「静岡県中央新幹線環境保全連絡会議 地質構造・水資源専門部会」へのご説明

平成31年1月25日（金）

東海旅客鉄道株式会社

本日のご説明内容

図 水収支解析の予測結果

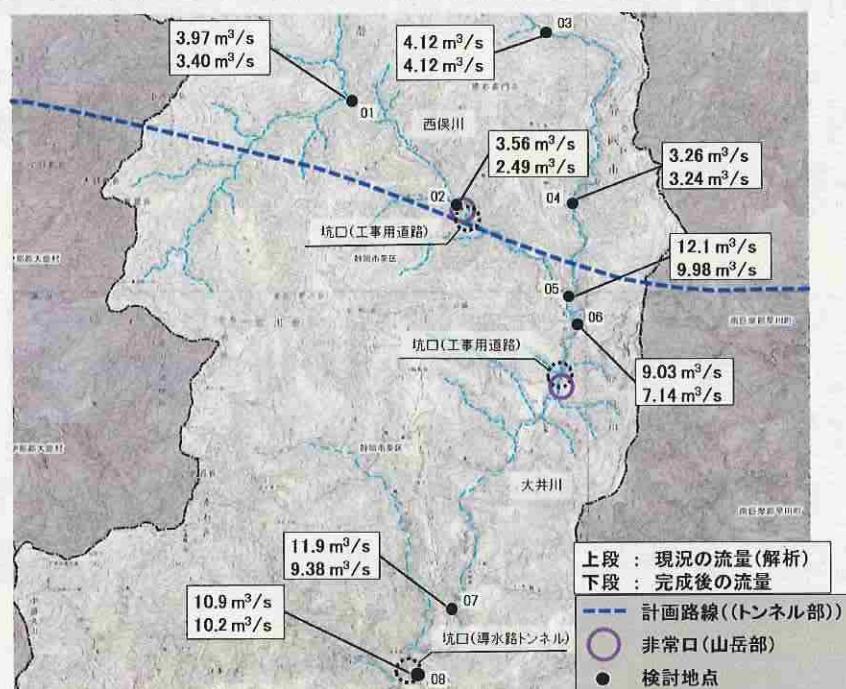
- ・現在の科学技術では確定的には実現象をモデルで再現できない。
- ・再現性の不確実性は、リスクの推定の不確実性に直接影響するものである。
- ・トンネル工事に伴う全体の影響予測の中で、どこに不確実性が存在し、その不確実性の大きさがどの程度かをどのように推定しているのか、及びその不確実性の存在を前提として、どのように管理する方針であるのかの基本的考え方を説明願う。

- ・環境影響評価準備書(平成25年9月)において、水資源に与える影響の程度を予測するため、水収支解析を実施しました。

図 地質調査の位置図

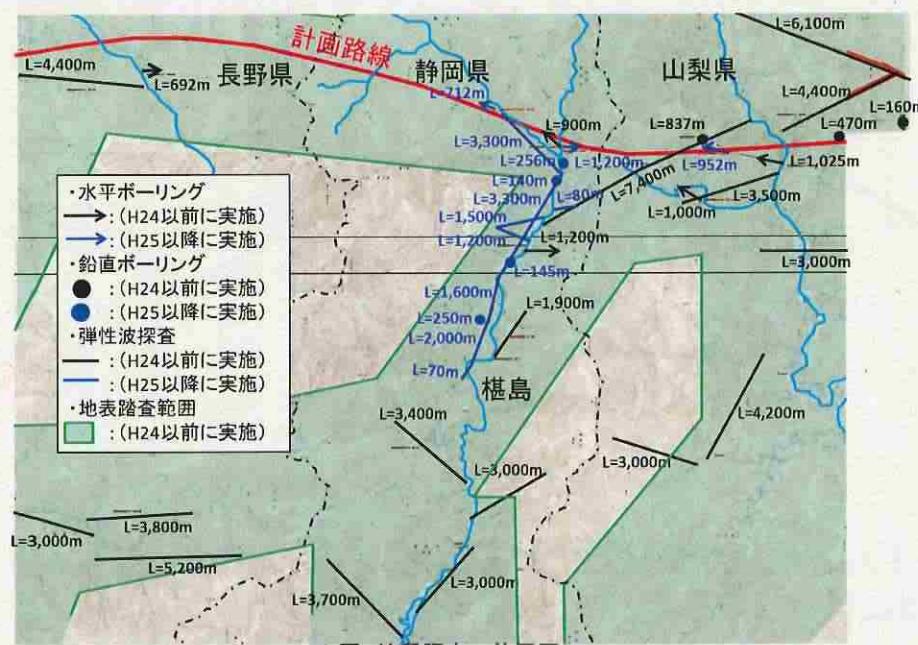
- ・ボーリング調査の箇所は限られている。なぜボーリングがその場所でよいのか。調査箇所数は、リスクや不確実性の管理上必要十分と言えるのか、言えるのであれば、なぜそう言えるのかを説明願う。
- ・それらの限られた調査に基づき設定された土質定数や透水係数等計算上の諸定数は、どの程度信頼性(逆に言えば不確実性)があるのかについて、まず、基本認識を説明の上、各項目の回答の中で個別事項についてその考え方を説明願う。

- ・地質調査については、国鉄時代から地表踏査、水平ボーリング、鉛直ボーリング及び弾性波探査を行ってきましたが、現地の地形上、ボーリングの調査箇所は限られています。

図 トンネル内に地下水が流入する可能性のある範囲(予測検討範囲)のイメージ

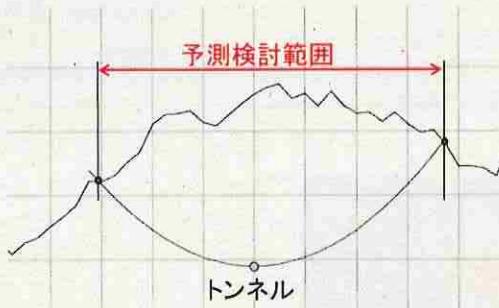
「高橋の水文学的方法」など、用いたモデルの妥当性とその限界、それに伴う推定量の不確実性について、どのように認識しているのかについて説明願う。

・高橋の水文学的方法(「トンネル湧水に関する応用地質学的考察」(鉄道技術研究報告、1962年1月))は、トンネル掘削時の恒常湧水量が、周辺沢の基底流量に比例するという考え方に基づいています。地質は地形を反映しており、また、地下水は地形に沿って流動すると考え、トンネル内に地下水が流入する可能性のある範囲(予測検討範囲)を求めるものであり、他の事業でも適用実績がある実用的な方法であると考えています。

・高橋氏は、流出範囲を求めるための透水性の評価について、岩層亀裂の形状、頻度、連続性などの関係の安定性が期待できないので、それらを互いに独立した要素として求めることは困難であるとし、地形、地質および地下水の形状に対して、より高度の考察が必要である等の課題を述べており、その点においては、不確実性があるものと考えています。

図 表層地質図

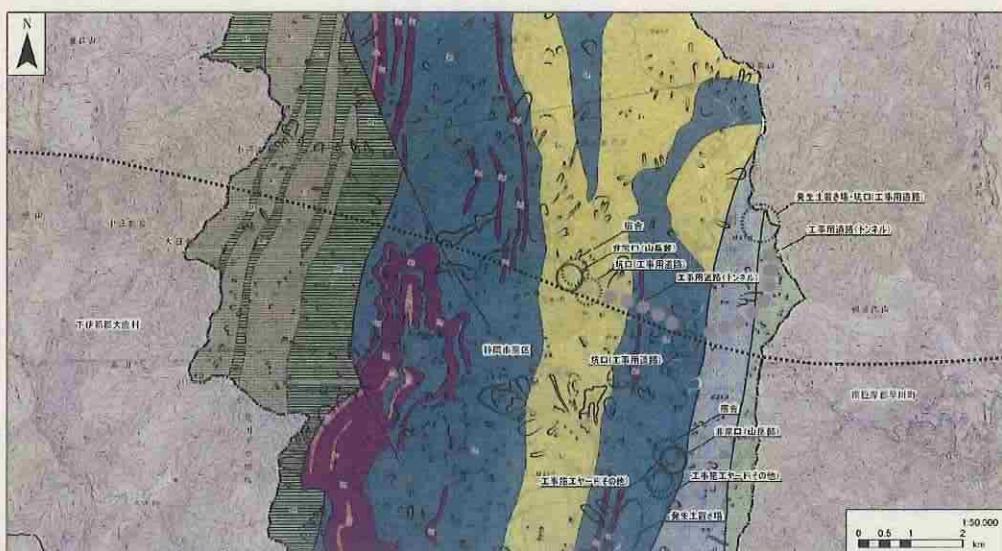
- ・公表されている事業者の「静岡県の想定地質(縦断図)」において、大井川層群とされているところは実際には寸又川層群および犬居層群である。
- ・大井川層群は杉山(1980)により定義されているが、瀬戸川層群より新しい地層であり、同一の名称を異なる意味で用いることは混乱をもたらすので、今後公表する報告書等ではどのように記載するのか説明願う。

- ・地質に関して資料を公表する場合は、一般的に広く用いられている名称を用います。

図 トンネル湧水と河川流量のイメージ

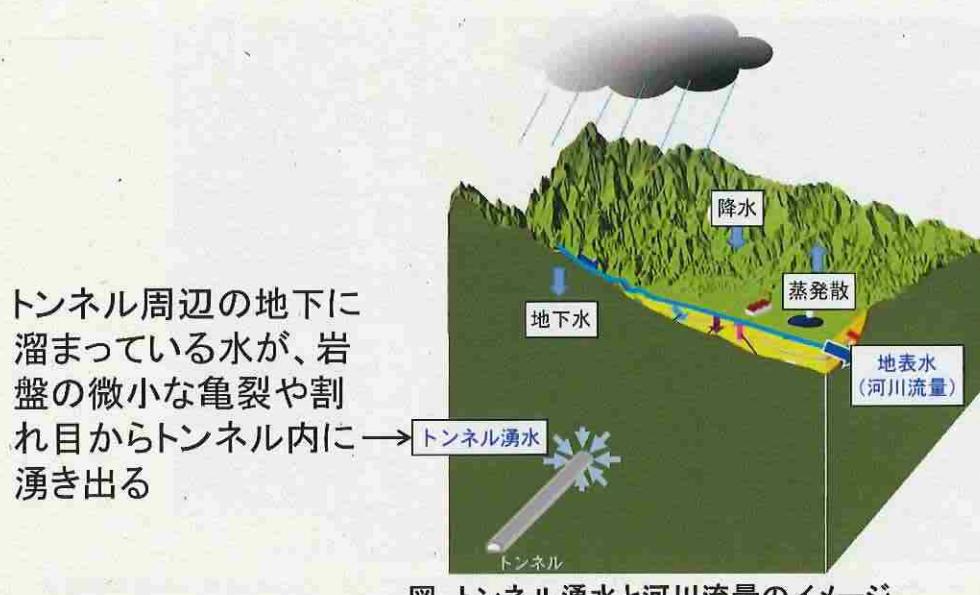
- ・トンネル内湧水は河川の流量の減少量よりも多いと考える。
- ・全量を戻すことは、県や利水者からの要望であるが、それは、大井川ではなく、大井川水系に戻すという意味である。
- ・単に河川に全量戻す(実際には河川に全量流す)ことは、地下水による河川流量の安定効果を弱めることになり、洪水時の流量拡大、渇水時の流量減少に繋がる。このように、地下水の河川流量安定効果をどのように認識しているのか説明願う。その上で、全量の戻し方について、慎重な検討が必要であると認識しているか否かを問う。

- ・トンネル湧水は河川の流量の減少量よりも多いと考えています。

トンネル湧水量 > 河川流量の減少分

図 トンネル内に地下水が流入する可能性のある範囲（予測検討範囲）のイメージ

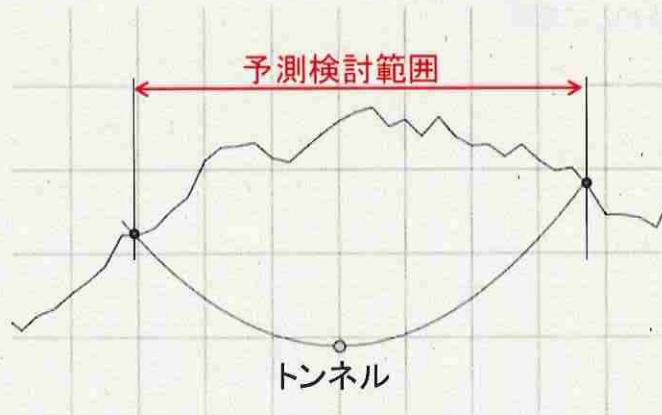
- ・TOWNBYや高橋の方法における基礎方程式や計算手法の考え方や諸係数の設定方法についての分かりやすい(社会的に理解可能な)説明及びそれを本影響予測に適用することの妥当性について説明願う。

- ・トンネルによる地下水の水位への影響は、高橋の水文学的方法（「トンネル湧水に関する応用地質学的考察」（鉄道技術研究報告、1962年1月））により、トンネル内に地下水が流入する可能性のある範囲（予測検討範囲）を求め、水文地質的検討から地下水の水位への影響を予測しました。

図 モデル検証結果

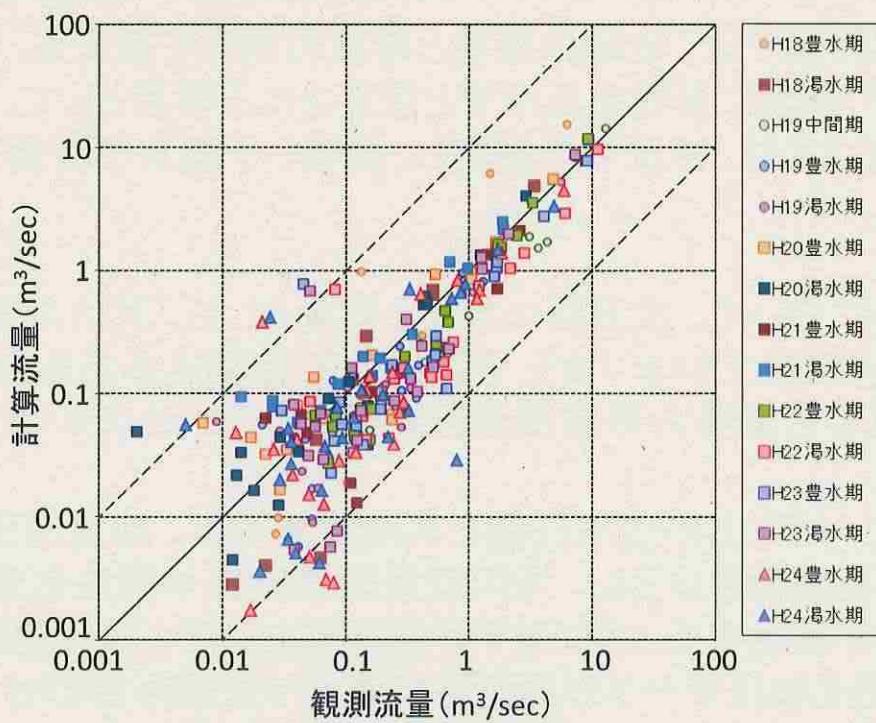
- ・シミュレーションに使用した透水係数等の設定方法・根拠について説明願う。（最も検証データの再現性の良い組合せも含む）。また、その計算の精度についても説明願う。

- 計算値と実測値の相関係数は0.92です。

図 ボーリング位置図

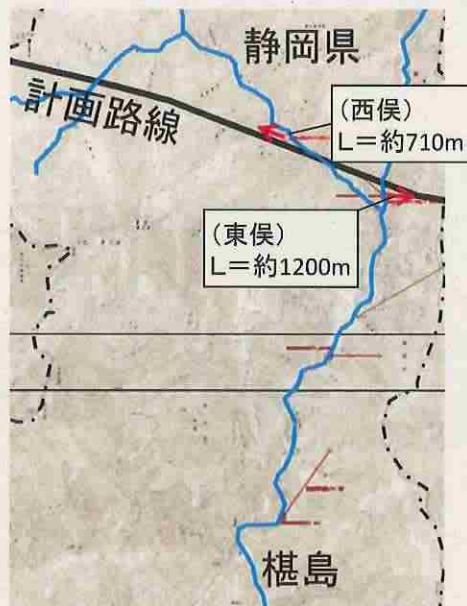
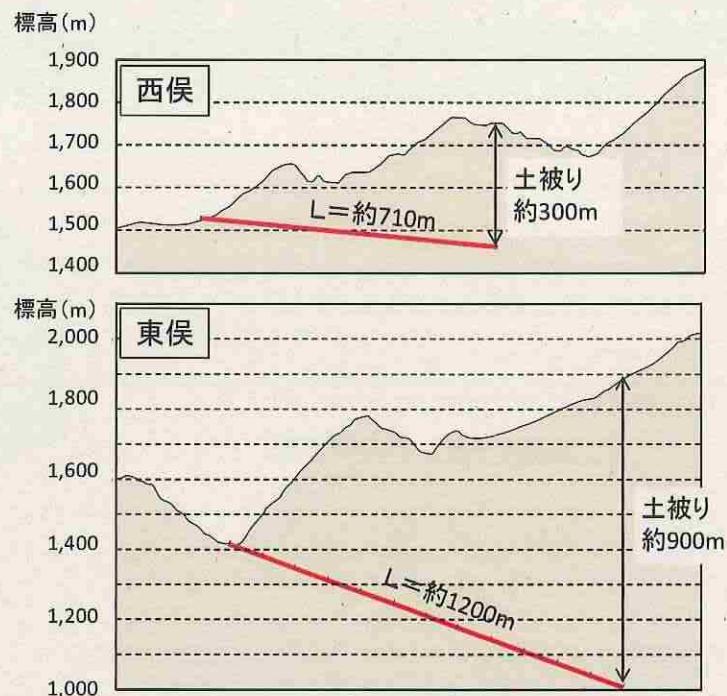
- ・湧水温度や水質は大井川の表流水と異なると考えられる。いきなり戻すことへのリスクはコントロールできるのか。事前の調査で山体内部の地下水質や水温を確認しているのか見解を説明願う。

※西俣と東俣でボーリング調査を実施した際、ボーリング孔内と周辺河川の水温の比較を行いました。

図 大井川沿い縦断図

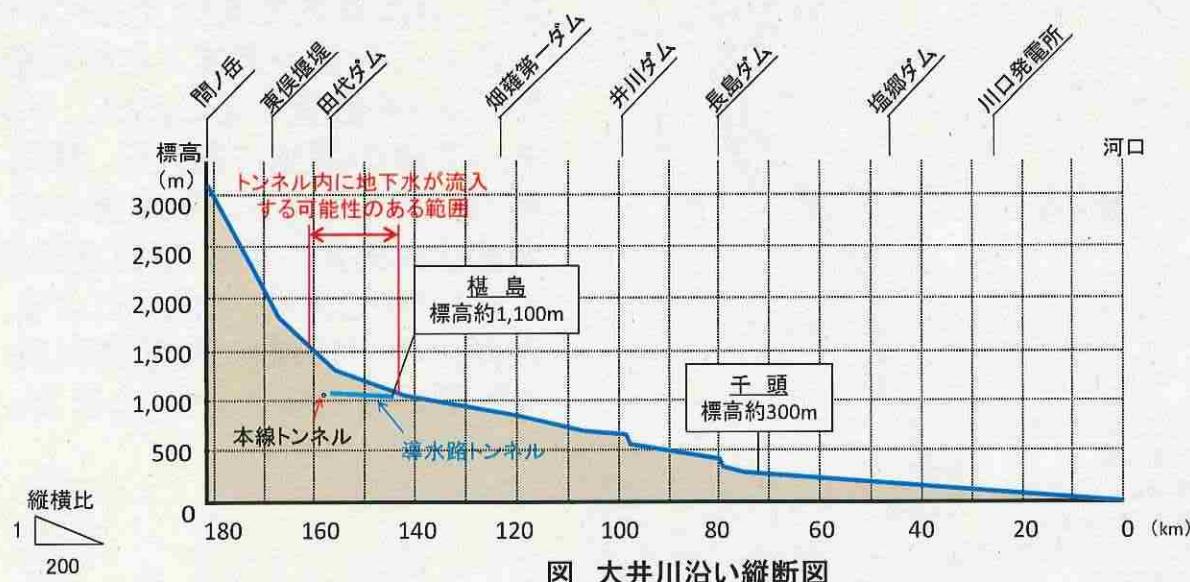
- ・各地点での減少量は微少であっても中下流域全体としては微少とは言えず、影響が生じる可能性があることを理解すべきである。中下流の地下水への影響がないとするならば、その根拠を、論理的かつ明確に誰もが理解できる資料を提示した上で説明願う。

- ・大井川流域全体において、トンネル内に地下水が流入する可能性のある範囲は、高橋の水文学的方法によれば、トンネル周辺の上流域に限られると考えています。
